«Жилой район в границах ул. Тимофея Кармацкого - Мельникайте и берега реки Тура в г. Тюмени. 3 очередь строительства. Корректировка. Многоквартирный жилой дом ГП-12 с встроенно-пристроенным подземным паркингом. Многоквартирный жилой дом ГП-13 с встроенно-пристроенным паркингом»

Архитектурные решения. Секция 12.7

26091-12_K7_AR_РД

Сечение кровли на отметке +5,500

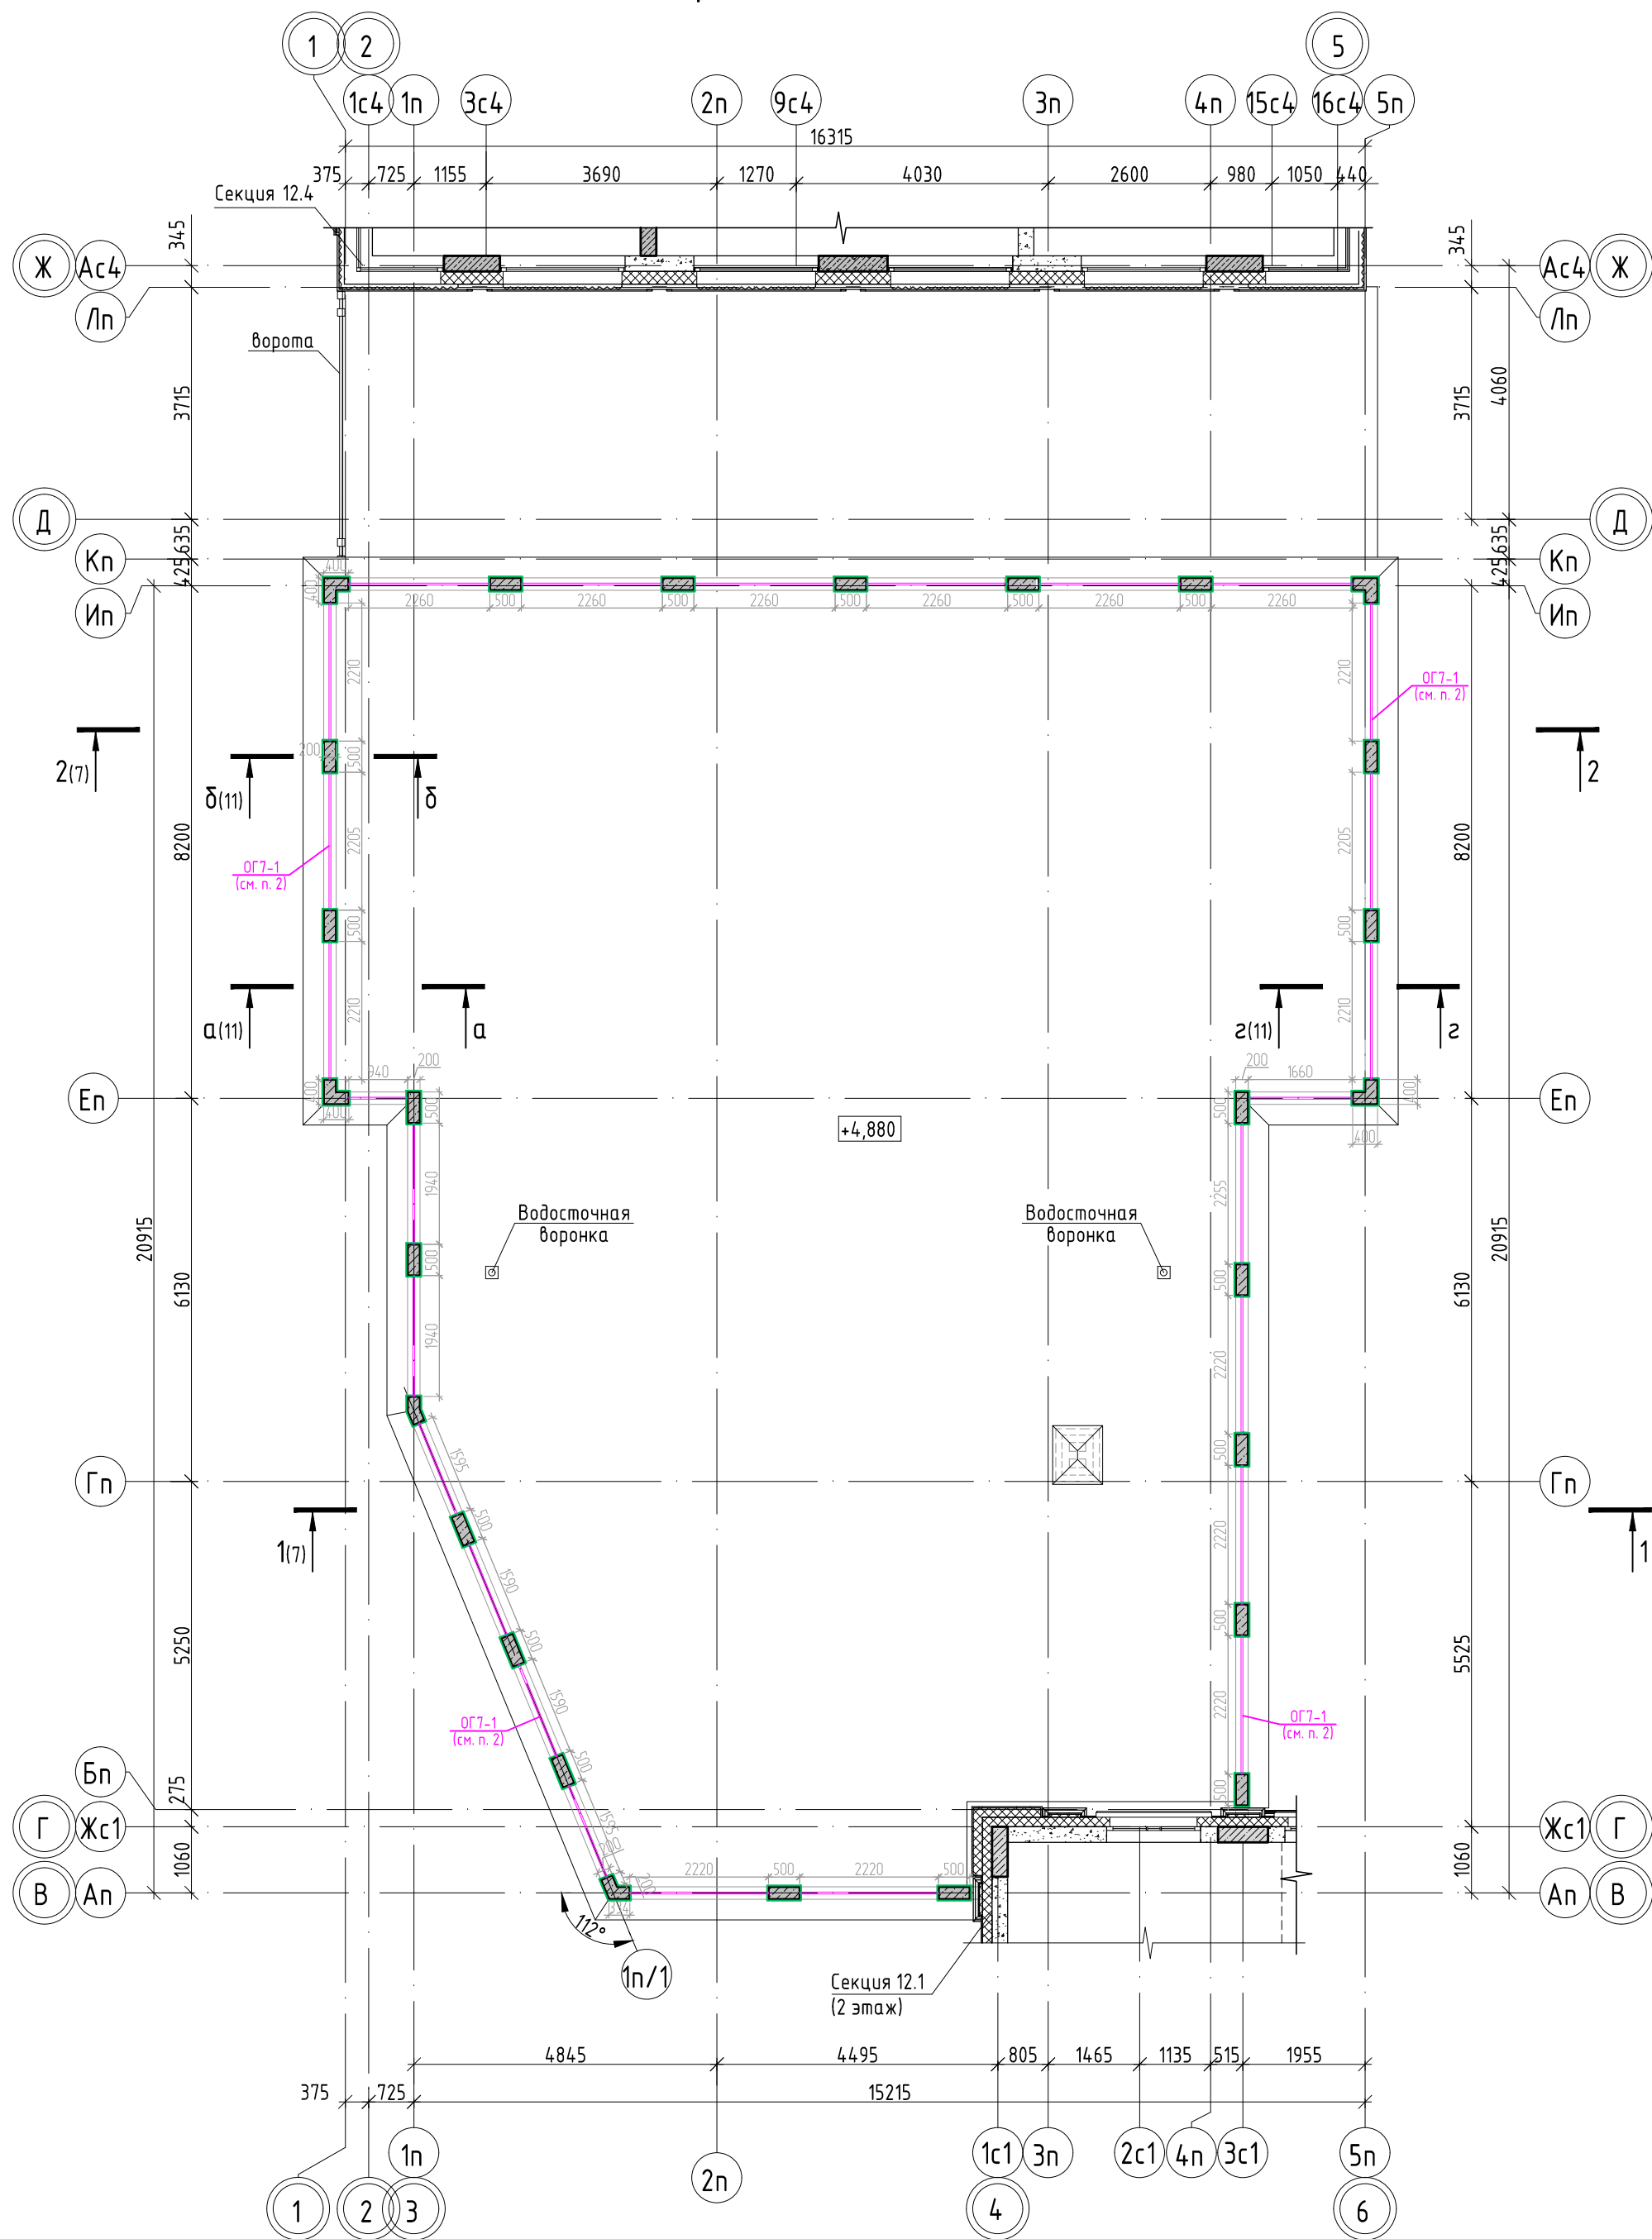
Разрешение		Обозначение	26091-12_K7_AP_РД		
0003-25		Наименование объекта строительства	Жилой район в границах ул. Тимофея Кармацкого - Мельникайте и берега река Тура в г. Тюмени. 3 очередь строительства. Корректировка. Многоквартирный жилой дом ГП-12 с встроенно-пристроенным подземным паркингом. Многоквартирный жилой дом ГП-13 с встроенно-пристроенным паркингом		
Изм.	Лист	Содержание изменения		Код	Примечание
		26091-12_K7_AP_РД			
8	5, 11	Добавлено сечение 2-2 – фрагмент парапета со стороны двора и въезда во двор (с отделкой стен декорат. штукатуркой). Сечения показаны на плане кровли на отм. +5,500. Откорректировано примечание п. 2.		4	
8	7	Добавлен разрез 4-4		4
